CONSORZIO DI BONIFICA  
PIANURA DI FERRARA

**OGGETTO:** ENGIE ELICEO srl - Procedura di Verifica di Assoggettabilità a VIA, ai sensi dell'art. 10 della L.R. 4/2018 e dell'art. 19 del D.lgs. 152/2006, del progetto denominato "Impianto Fotovoltaico Lugo da 23 MW con sezione dedicata a Tecnologia Agrivoltaica Avanzata e Opere Connesse", localizzato nei comuni di Argenta (FE) e Portomaggiore (FE).  
**CONTRIBUTO/OSSERVAZIONI.**

**Figura 1**

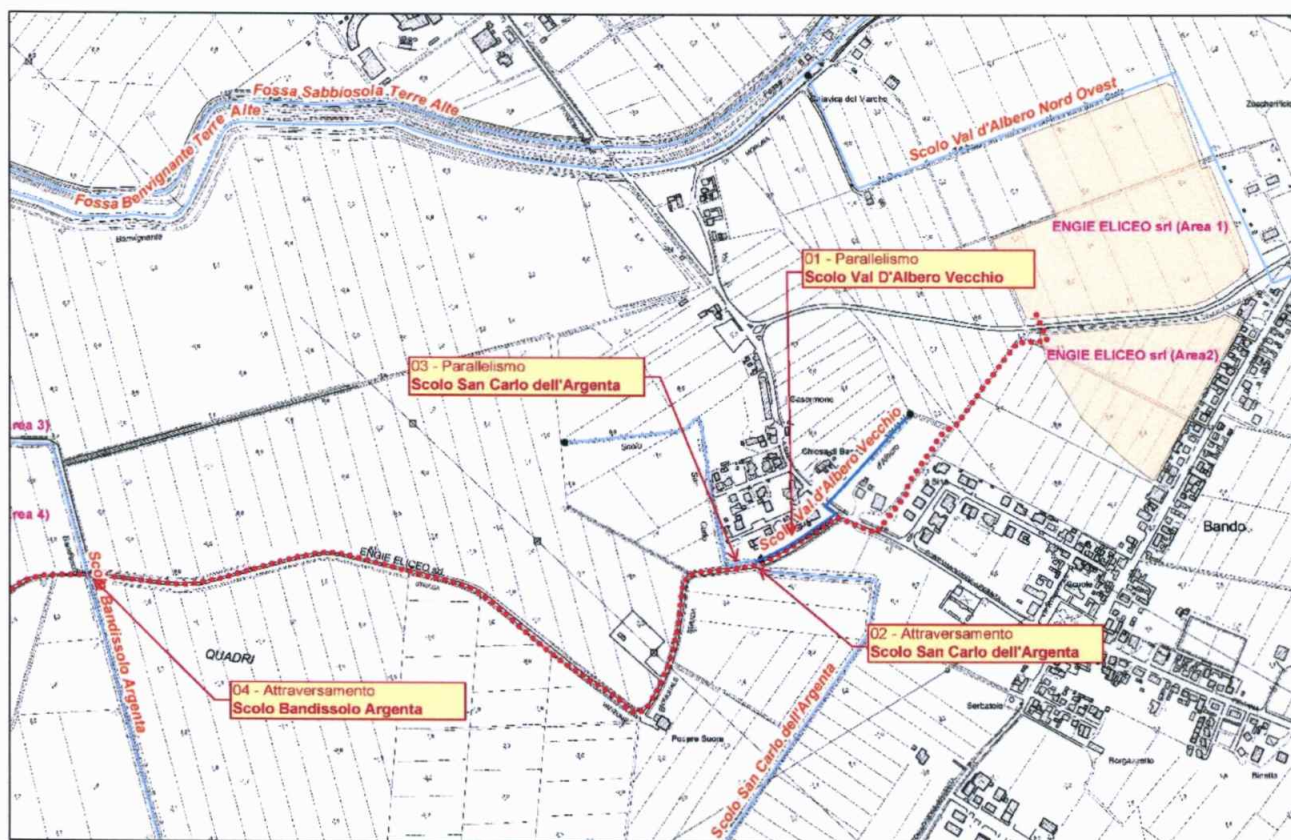
che andrà ad interferire con alcune linee idrauliche demaniali in gestione a questo Ente, di seguito elencate e raffigurate:

1. Parallelismo Scolo Val D'Albero Vecchio
2. Attraversamento Scolo San Carlo dell'Argenta
3. Parallelismo Scolo San Carlo dell'Argenta
4. Attraversamento Scolo Bandissolo Argenta
5. Attraversamento Scolo Bandissolo Argenta (Collegamento Area 3 - Area 4)
6. Attraversamento Scolo Bandissolo Argenta
7. Parallelismo Scolo Bandissolo Argenta
8. Attraversamento Fossa Benvignante T.A.
9. Attraversamento Fossa Sabbiosola T.A.
10. Parallelismo Scolo Bandissolo Galavronara

- ✓ l'elaborato risulta cartente dei particolari dei parallelismi con lo Scolo Val D'Albero Vecchio e con lo Scolo San Carlo dell'Argenta (vedi int. 01 e 03 di figura 1);
- ✓ a differenza di quanto rappresentato nella tavola, l'attraversamento sub alveo dello Scolo Bandissolo Argenta per il collegamento dell'Area 3 con l'Area 4 sembra essere previsto in corrispondenza di un tratto di canale a cielo aperto (int. 05 di figura 2);
- ✓ l'attraversamento dello Scolo Bandissolo Argenta (int. 06 di figura 2) è previsto mediante staffatura alla frontina di valle del manufatto stradale. Per evitare eventuali parallelismi a distanza inferiore a

metri 4,00 dal ciglio del canale nel tratto che segue, si chiede di valutare la possibilità di prevedere l'attraversamento in corrispondenza della frontina di monte.

**Figura 3**

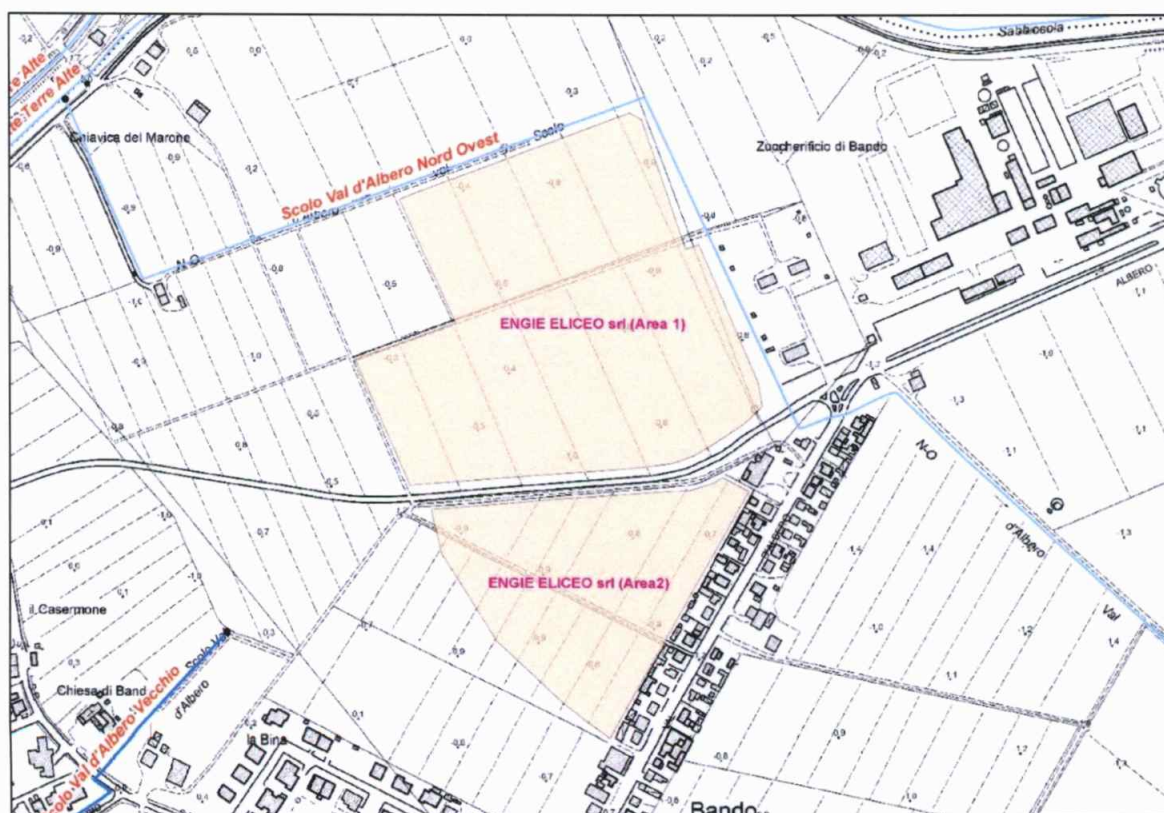
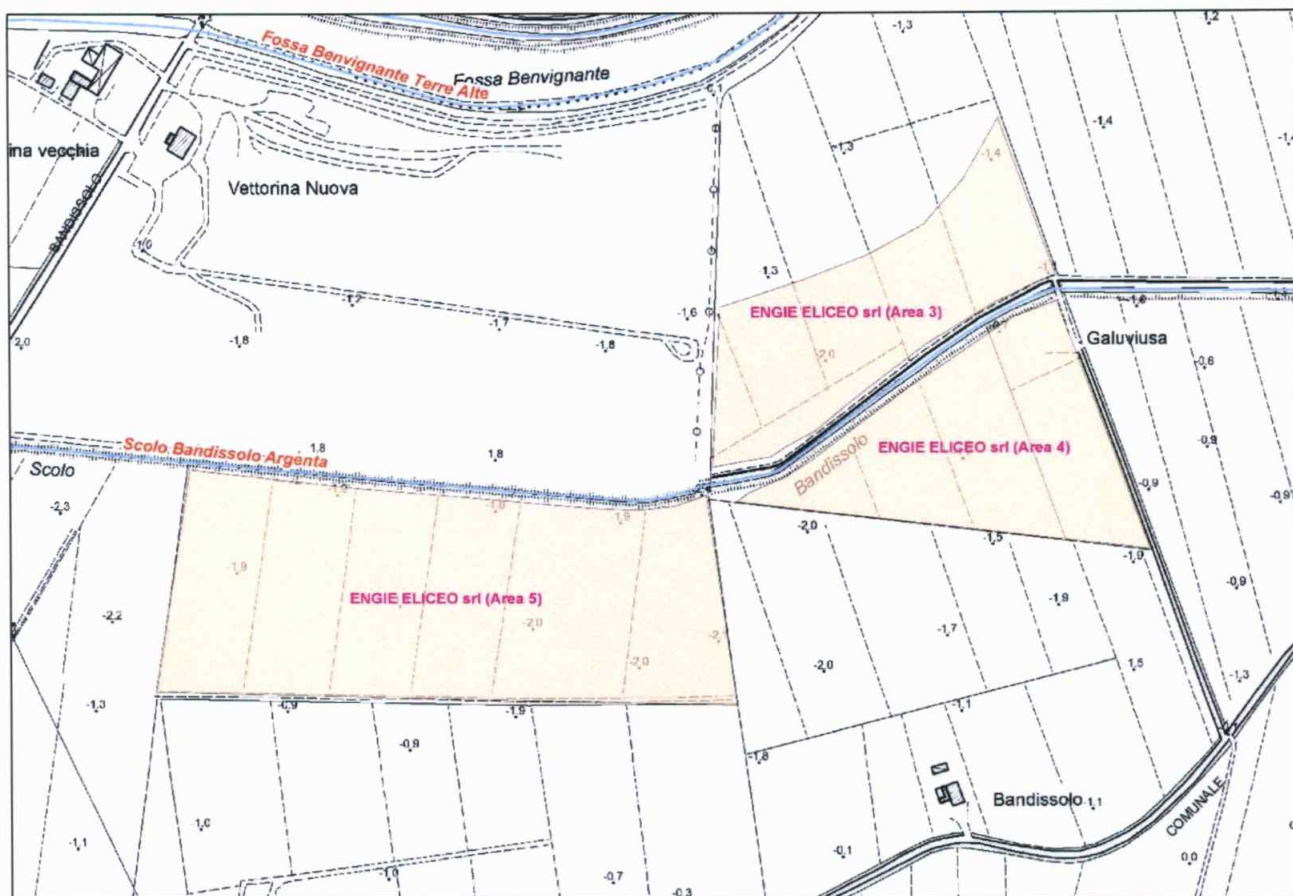
Come si è potuto evincere dalla documentazione scaricabile dal sito della Regione, l'impianto agrivoltaico in esame è stato previsto su 5 differenti aree, rispettivamente:

**Area 1** - confina a NORD e a EST con lo Scolo Val d'Albero Nord Ovest;

**Area 3** - confina a SUD con lo Scolo Bandissolo Argenta;

**Area 4** - confina a NORD con lo Scolo Bandissolo Argenta;

**Area 5** - confina a NORD con lo Scolo Bandissolo Argenta;

Nel progetto in esame, le soprariportate distanze regolamentari, risultano tuttavia non sufficientemente cautelative per l'esercizio delle attività di bonifica da parte del personale consorziale che opera sul territorio.

In considerazione della lunghezza dei parallelismi in progetto, il Consorzio ha infatti la necessità di richiedere il mantenimento di un corridoio di transito a lato del canale della larghezza utile non inferiore a **m 8,00**.
